## 改善箇所説明図

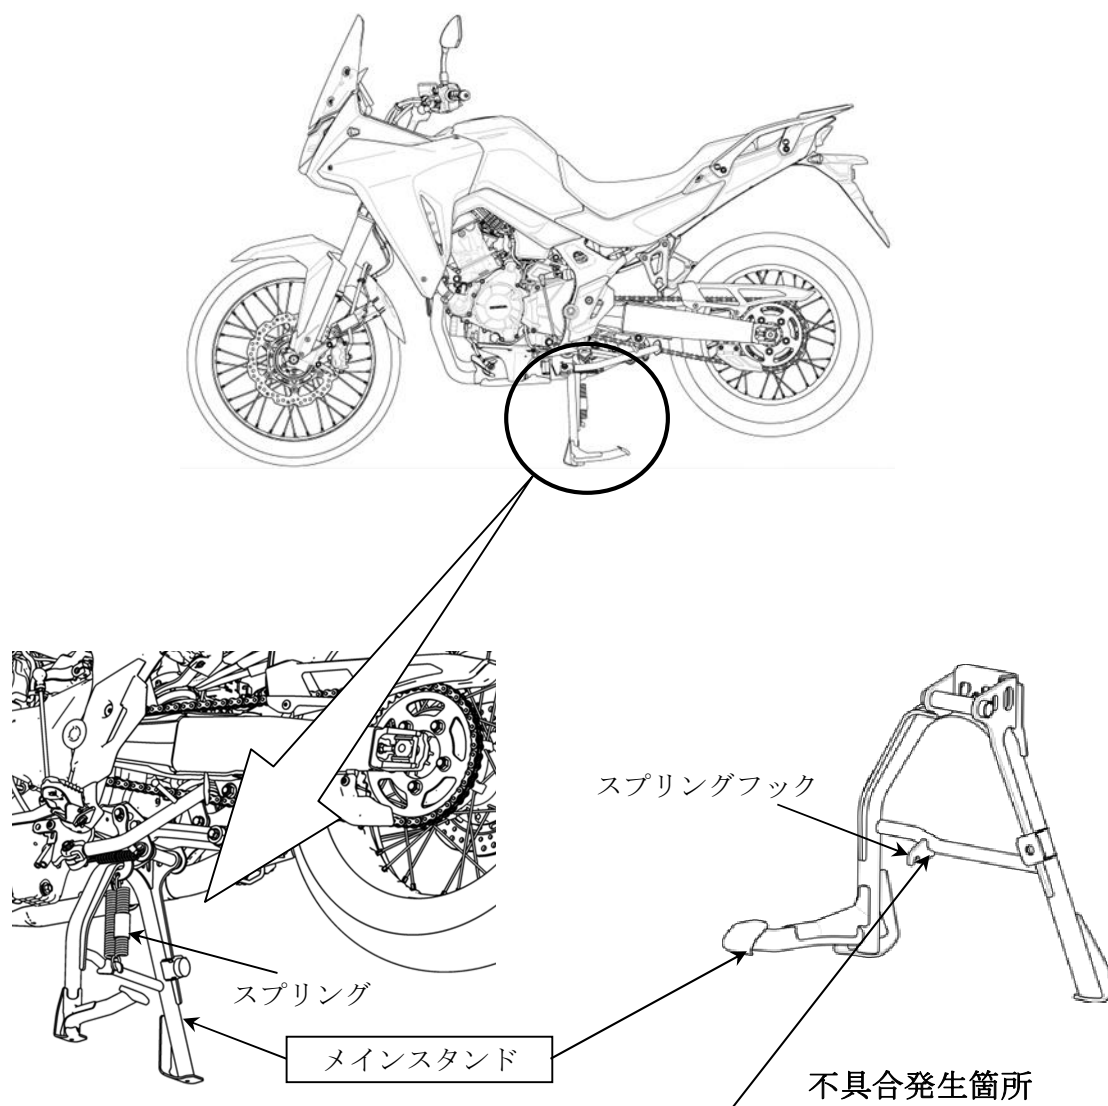
後付け部品として販売したメインスタンドにおいて、スプリングフックの溶接条件が不適切なため、溶接部の強度が不足しているものがある。そのため、メインスタンドを立てる際に溶接部が破断した場合は、スプリングフックが外れて車両が倒れるおそれがある。また、走行中に溶接部が破断した場合はメインスタンドが路面に接地し、最悪の場合、転倒するおそれがある。

全車両、製造ロット番号を点検し、該当する場合は良品に交換する。

識別：車台番号打刻部付近に黄色の識別ラベルを貼付する。
